# RENESAS TECHNICAL UPDATE

製品分類	SRAM	発行番号	TN-M62-A138A/J	Rev.	第1版
題名	48ピン TSOP(I) <PTSA0048KA-A(48P3R-B)及び PTSA0048KD-B(48P3E-B)>用出荷トレイの変更 (PT881CFトレイ→L196-126トレイ)		情報分類	包装仕様変更	
適用製品	PTSA0048KA-A(48P3R-B) R1LV1616RSA, R1LV1616HSA R1LV3216RSA, R1WV6416RSA PTSA0048KD-B(48P3E-B) R1LV0816ASA	対象ロット等	関連資料	なし	
	2011/10月以降 出荷分

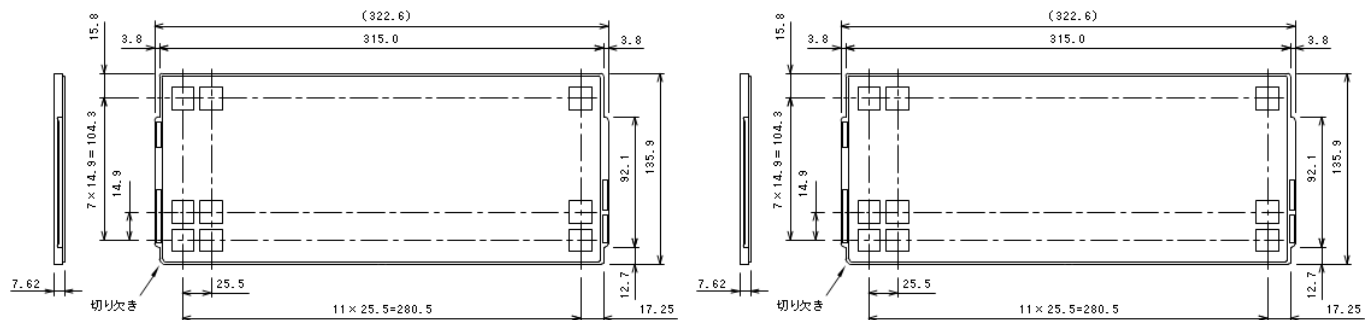
さて、弊社では48ピン TSOP(I) <パッケージコード:PTSA0048KA-A(48P3R-B)及び PTSA0048KD-B(48P3E-B)>用出荷トレイの変更を、以下のスケジュールにて進めさせて頂く予定です。

1 トレイ当りの搭載数及びピックアップ座標などの変更はございませんので、ご協力の程よろしくお願い申し上げます。
